富士重工業株式会社

NO. FAS-048

- 1 標 題 可動風防天井窓追加
- 2 適用機体 FA-200シリーズの機体全機
- 3 適用度 任意事項
- 4 目 的 可動風防に天井窓を新設し、曲技中の上方視界を改善する。
- 5 指 示 可動風防天井に色付ガラスの窓を設ける。
- 6 実施時期 任 意
- 7 承 認 航空局承認済 (NO-東-024) 46.5.19
- 8 所要部品 この作業を行なうには下記の部品が必要です。

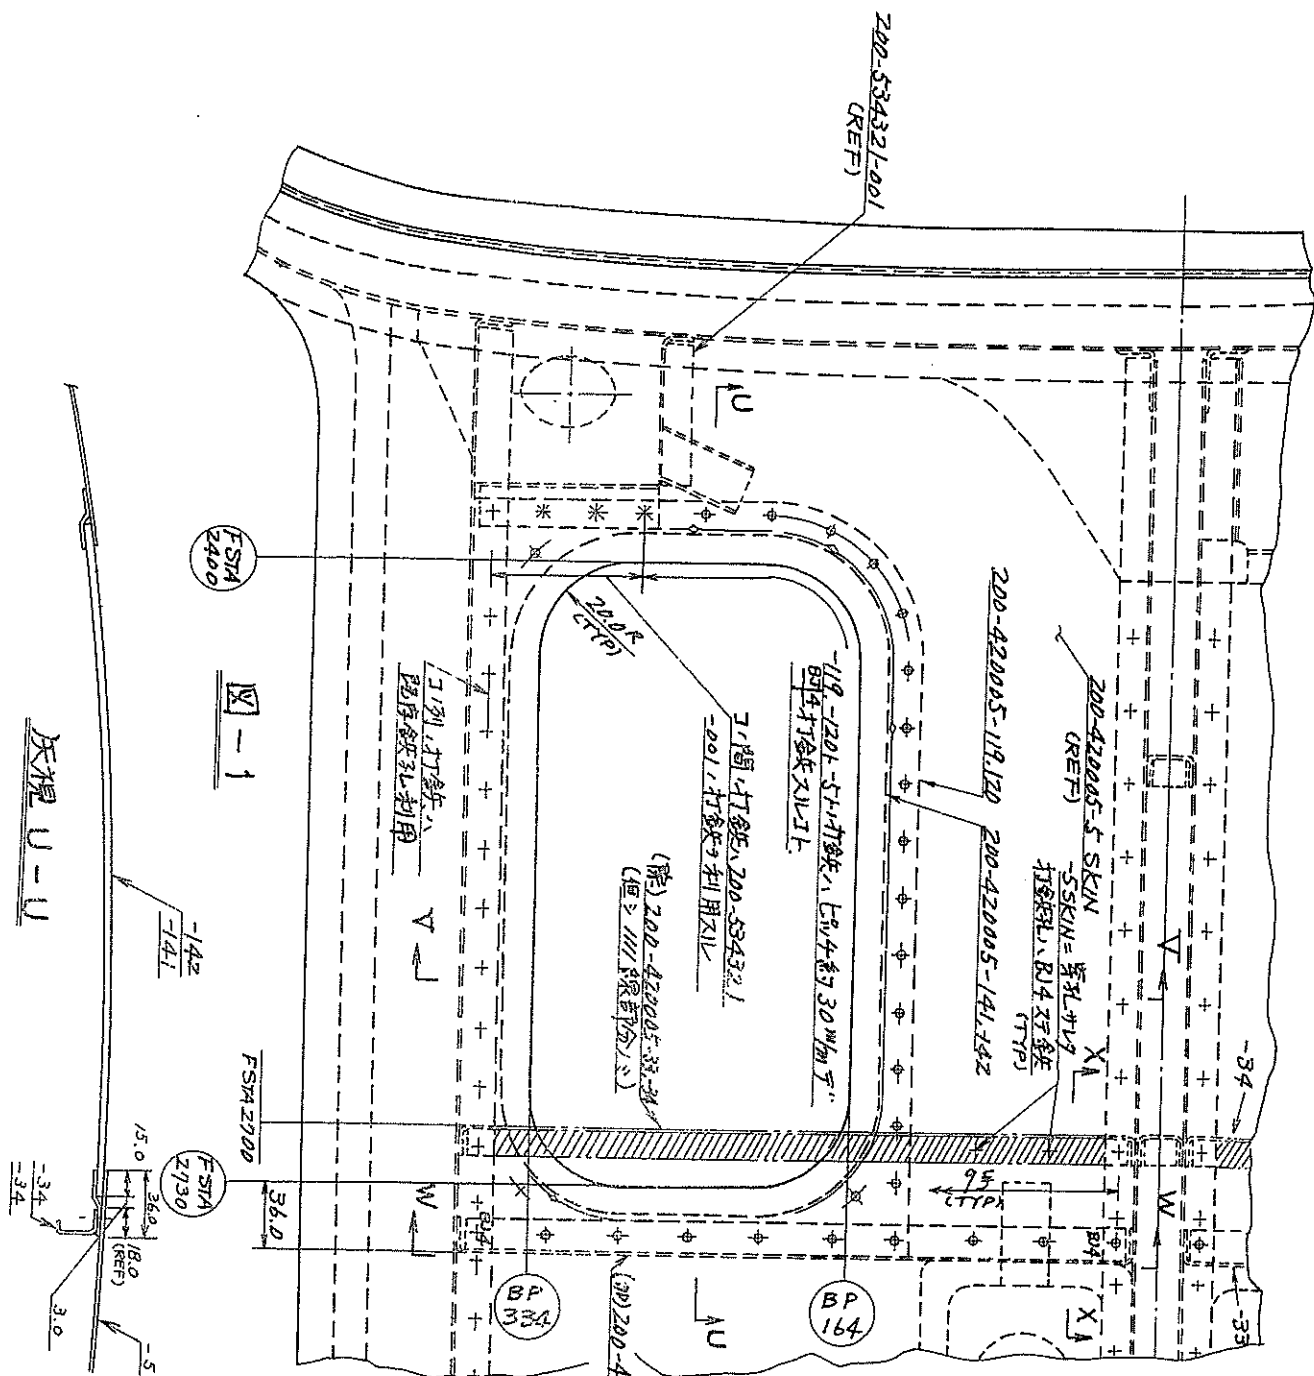
- 1 サービスマニュアル項目7-4-1により可動風防組立を取り外す。
- 2 天井部カバーを取り付けているスクリーンを取り外し、天井カバー200-534105-3, -5を取り外す。
- 3 天井部防音材, 200-534102-055, -056各1ヶ, 200-534102-057 2ヶを取り外す。
- 4 天井部外板STA2400~2730, BP164~BP334間左右を「図-1」の寸度で開孔する。
- 5 天井部, STA2700 補強材200-420005-33, -34を「図-1」及び「矢視×-×」で示された斜線の部分の鉄を切り, 切断する。
- 6 「矢視×-×」で示された補強材200-420210-017 を図示の寸度になる様切欠く。
- 7 STA2766の位置(図-1)に前項5の補強材の取付位置と逆向きに補強材200-420005-33, -34を位置決めする。
- 8 「図-1」に於いてブラケット200-534321-001の「米」印の鉄及び, BP370部補強材STA2400~STA2766迄の鉄を切る。
- 9 「図-1」に於てガラス, サポート200-420005-119, -120を位置決めして, 前項8の既存鉄孔を案内として, 又図示された寸度で鉄孔を外板及びガラスサポート, 補強材に穿孔する。

灰視 X-X

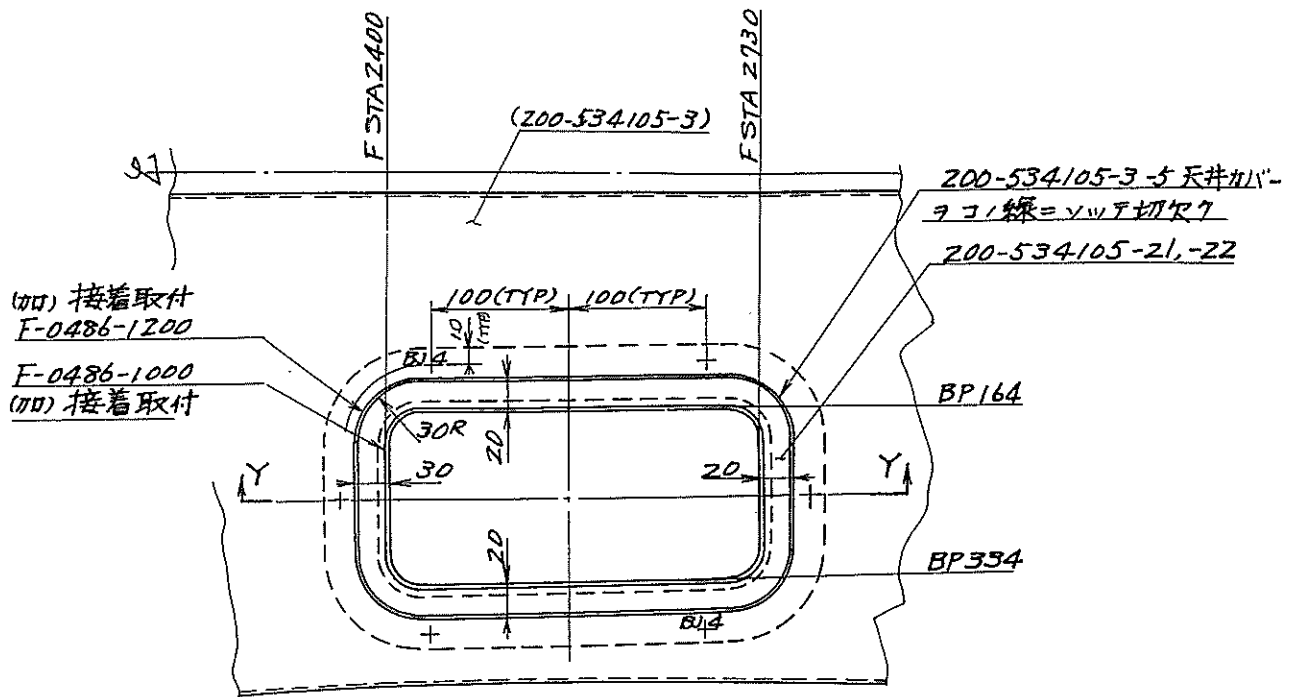
- 10 ガラス，200-420005-141, 142を位置決めし，ガラス・サポートでは
さみ，補強材，ブラケットと共に前項9で穿孔された孔位置に打鉄する。
ガラスの周囲はプロシール，EC1289 TYPE1 でシールする。
- 11 前項7の補強材の未打鉄個所を「図-1」及び「矢視×-×」の要領で打鉄する。
- 12 前項5で不用になつた鉄孔はMS20470AD4でステ鉄する。
- 13 天井カバー，200-534105-3, -5を「図-2」の要領で切欠き，シール
F-0486-1200を接着取り付ける。
- 14 前項位置にカバー，200-534105-21, -22を「図-2」の要領で打鉄取
り付けし，更にシールF-0486-1000を接着取り付ける。
- 15 天井防音材，200-534102-055, -056及び-057を図-3の要領で切
欠く。
- 16 前項の防音材を所定の位置に接着材セメダイン[#]540で取りつける。
- 17 天井カバーを取り付ける。
- 18 風防組立を取り付ける。
